SOTTORIVA, VIA

0778

Descrizione prestazionale dell'intervento

Foto del rilievo

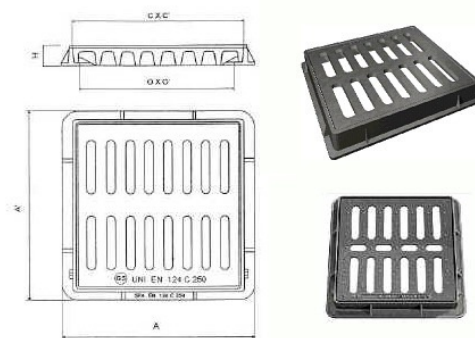
Criticità

Caditoia inadeguata

Sostituzione della caditoia con nuovo manufatto che verrà incassato e reso perfettamente complanare al pavimento. La caditoia non dovrà presentare fessure tali da costituire ostacolo o pericolo rispetto a ruote, tacchi o bastoni. I vuoti non potranno essere attraversati da sfere di diametro superiore ai 20 mm (preferibilmente non superiore a 15 mm); eventuali fessure parallele dovranno essere poste in senso ortogonale alla principale direzione di marcia.

Occorre fare una buona rasatura della finitura superficiale per evitare di creare altre criticità sulla pavimentazione per le persone con difficoltà motorie.

Materiale suggerito: **Ghisa**
